REVISIÓN PLAN DE MANEJO DE TRÁNSITO, TRABAJOS DE CHAPEA ZONA 1-6 CONAVI

DIRECCIÓN GENERAL DE INGENIERÍA DE TRÁNSITO
DEPARTAMENTO DE REGIONALES

MOPT-03-05-01-0700-2022

Información técnica del documento		
1. N° Informe MOPT-03-05-01-0700-2022	2. N° de Expediente RE-SR-EB-2022-0000	
3. Título Revisión plan de manejo de tránsito, trabajos de chapea zona 1-6 CONAVI	4. Fecha del informe 27 de octubre de 2022

Figura 22 Propuesta para trabajos en el espaldón en curvas
Fuente: Plan de manejo

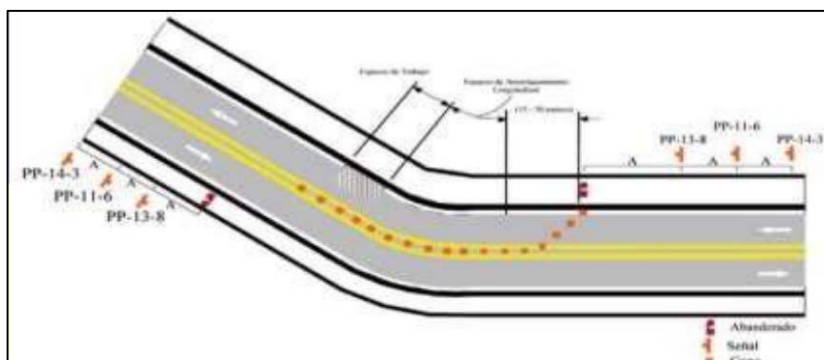
Como se muestra en la figura anterior, las zonas para el control de tránsito deben contar con un espacio de seguridad y señalamiento con conos, y una señal tipo PP de trabajos en espaldón adelante.

Figura 17. Propuesta para zonas de trabajo.
Fuente: Plan de manejo

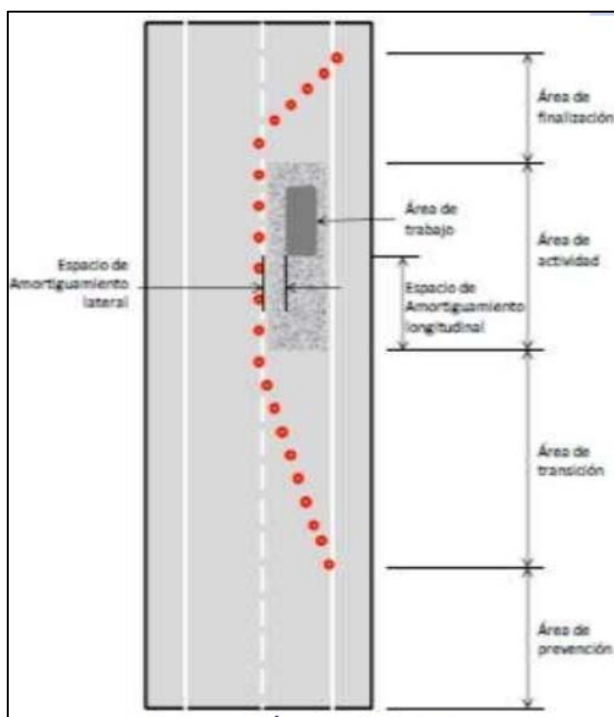
Esta configuración coincide con el Reglamento. En la siguiente figura se muestra la propuesta para el área de prevención:

Figura 18. Propuesta para trabajos en el espaldón en rectas.
Fuente: Plan de manejo

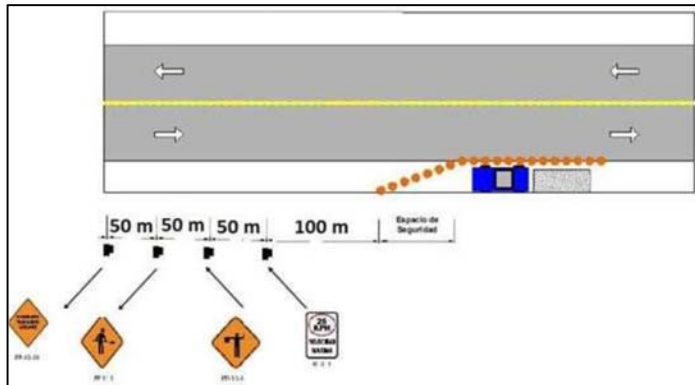
Esta propuesta incluye señales de Abanderado, Trabajos en la Carretera, Maquinaria Trabajando Adelante, Hombres Trabajando, 25 KPH Velocidad Máxima. Estas configuraciones cumplen con el Reglamento.

Figura 20. Diseño de conos.

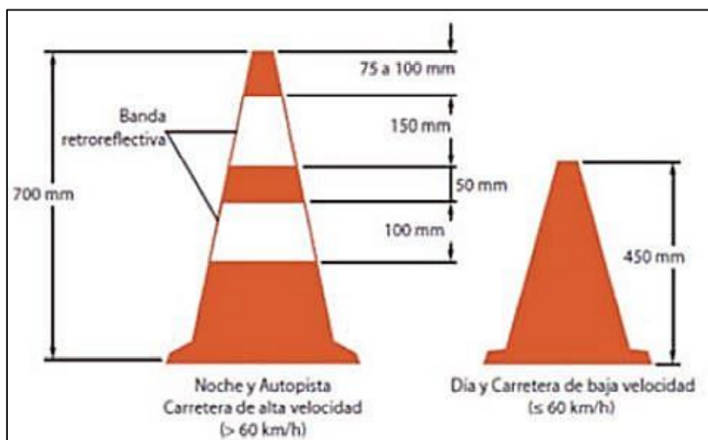
De acuerdo a la normativa, los conos deben cumplir con una separación máxima en las zonas de transición, las cuales dependen directamente de la velocidad, en este caso particular la velocidad en el sitio es de 60 km/h, por lo cual la separación máxima es de 12 metros, que es la distancia propuesta para el plan de manejo, su diseño es el siguiente:

El diseño de conos cumple con el Reglamento.

Figura 21. Diseño de Abanderados.

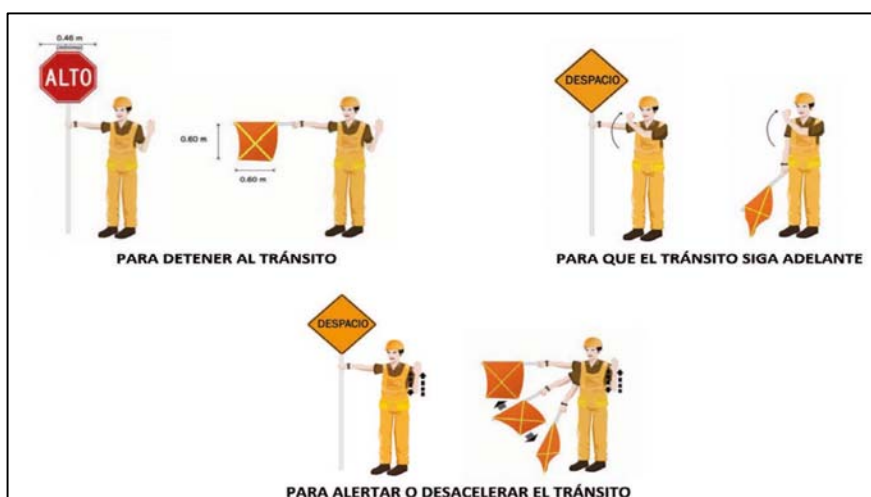
Los abanderados están de acuerdo al Reglamento.
